Сводная информация про проекту на Академической площади 1,3

Сводная информация по площадке Академическая площадь, д.1,3

Схема обустройства пространства

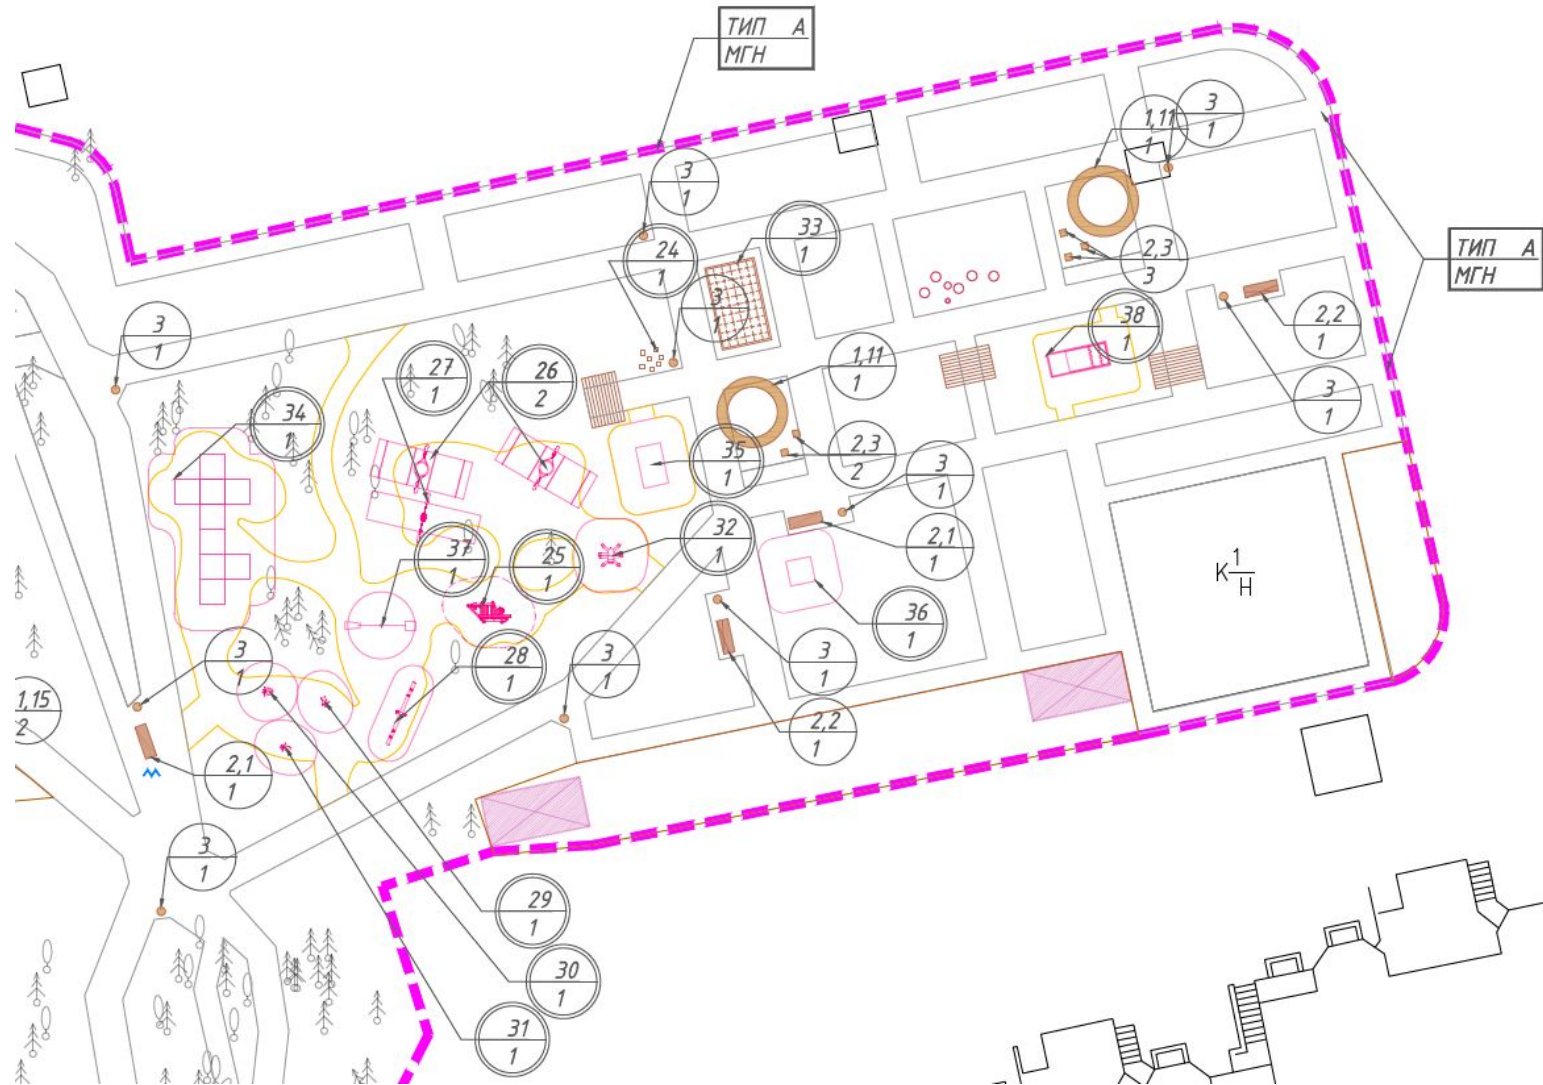
Скамья «Дуга», элемент 1.11, 2 штуки
Вопрос – сколько будет спинок??

- Скамеек: 6 штук, из которых 2 со спинкой, 2 без спинки и у 2ух скамей спинки под вопросом.
- Сидений (табуреток): 5 штук
- Игровых и спортивных элементов: 7 штук, из которых 3 пружинки
- Качелей 4 штуки

Минусы предлагаемого решения:

- Существенное уменьшение территории детской площадки
- Ограничение по возрасту для играющих детей
- Малое количество скамеек
- Часть имеющихся скамеек без спинок, что затрудняет прогулки с детьми и отдых лицам старшего возраста
- Отсутствуют песочницы, как один из самых востребованных элементов площадок для детей младшей возрастной группы
- Отсутствуют карусели
- Предлагаемое покрытие дорожек из плитки имеет соединительные швы, что при использовании на детской площадке резко повышает риск падения на велосипеде либо самокате
- Резиновое покрытие на детской площадке в сочетании со слабо продуваемой территорией вызывает неприятные химические запахи.
- В жаркие и солнечные дни дополнительно к запахам происходит нагрев покрытия и, соответственно, появляется жар снизу.

- Территория, предлагаемая под детскую площадку, находится в тени и как следствие лед и лужи присутствуют до глубокой весны. Это создает дополнительные риски для травм у детей и ограничивает возможность детей и родителей гулять во дворе дома
- При предлагаемых решениях детям невозможно играть в подвижные игры, такие как салки, догонялки и прочее
- Батуты, как один из элементов расположенных вблизи детской площадки, весьма травмоопасны. Заниматься на батутах ребенок имеет право только под присмотром ОБУЧЕННЫХ взрослых.

Сравнение элементов старой и новой площадок:

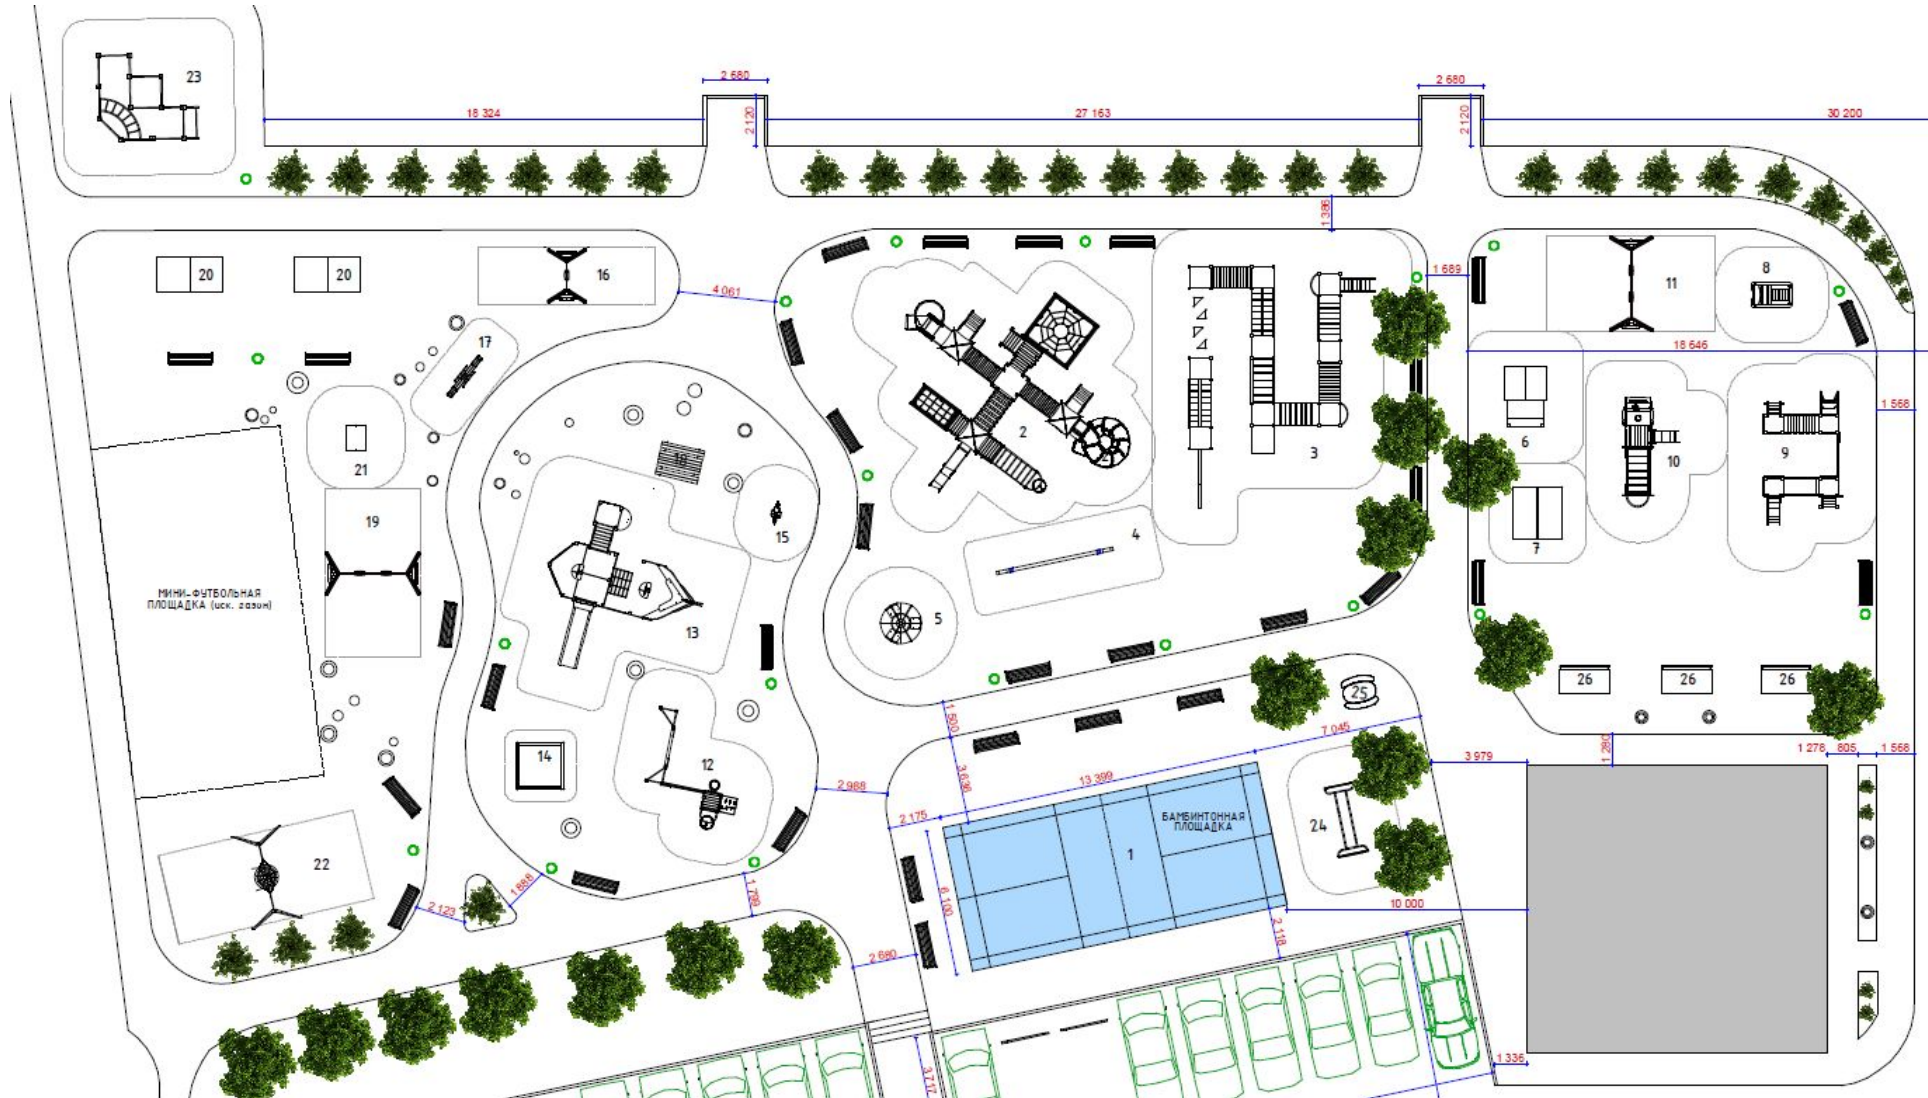
Старая площадка:

- Скамеек со спинками: 28 (30)
- Игровых форм: 13
- Песочниц: 2
- Качели: 4, одновременно на 6 человек
- Покрытие дорожек: гранитный отсев
- Покрытие зоны детских игр: естественный дерн

Предлагаемая площадка:

- Скамеек всего: 11, из которых 5 табуретов, 2 скамейки без спинки, 2 со спинкой и 2 под вопросом
- Игровых форм: 7
- Песочниц: 0
- Качели: 4, одновременно на 5 человек
- Покрытие дорожек: плитка
- Покрытие зоны детских игр: резина

ПЛАН "ГРАНИЦЫ ЗОН ПЛАНИРУЕМОГО РАЗМЕЩЕНИЯ ОБЪЕКТОВ"
Разработано в масштабе 1:2000

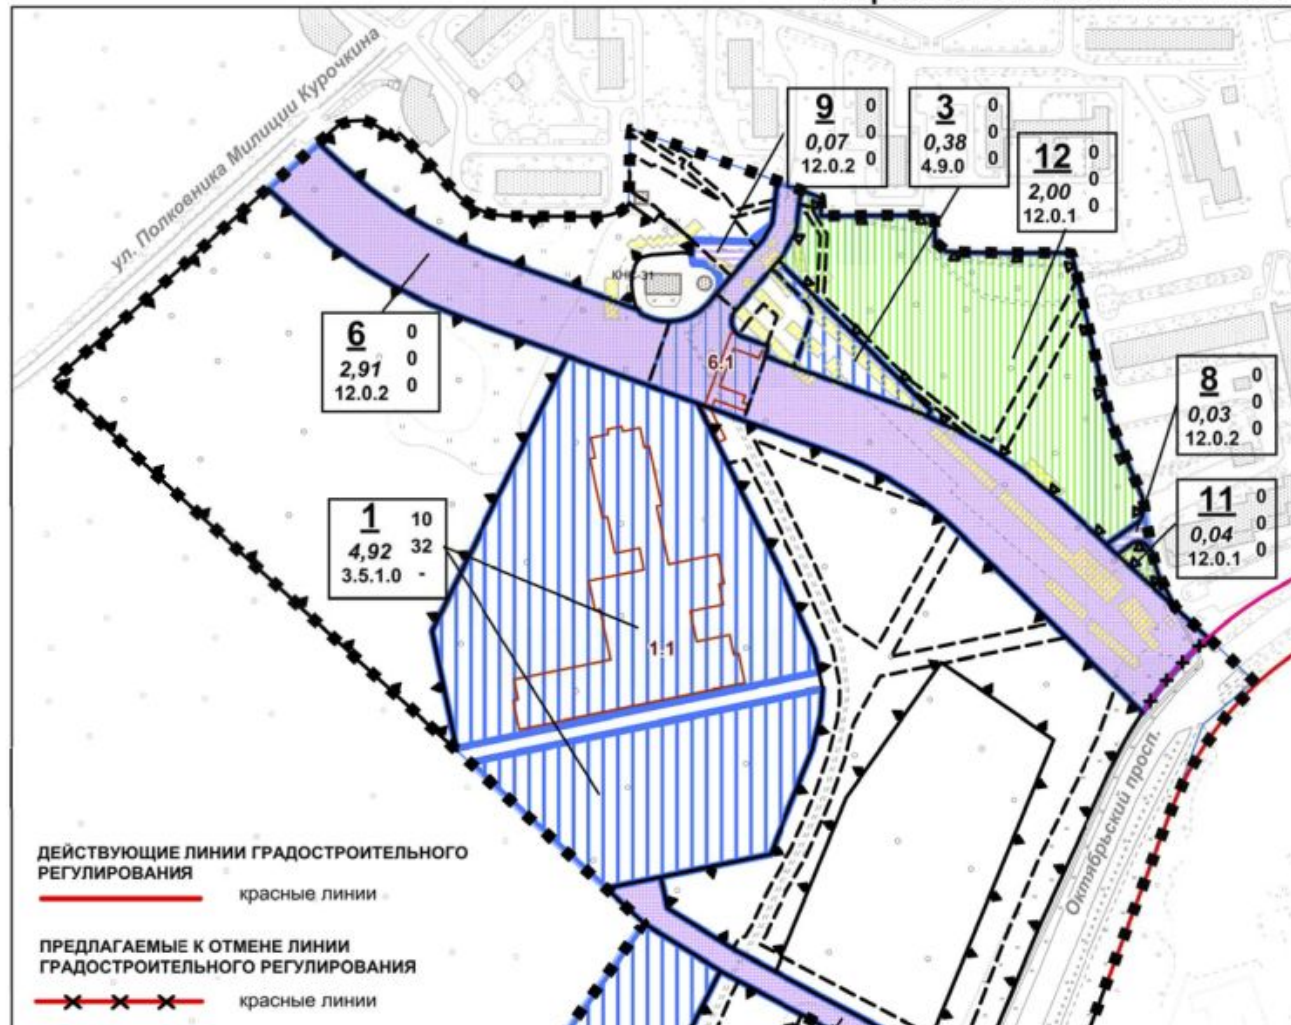
Проблемы:

- С учетом перспектив развития, а именно: постройка новой дороги на месте существующих гаражей, еще более остро встает вопрос сохранения роши как естественного шумового барьера.
- Предлагаемые прогулочные зоны и детские площадки окажутся на расстоянии 20 метров от проезжей части.
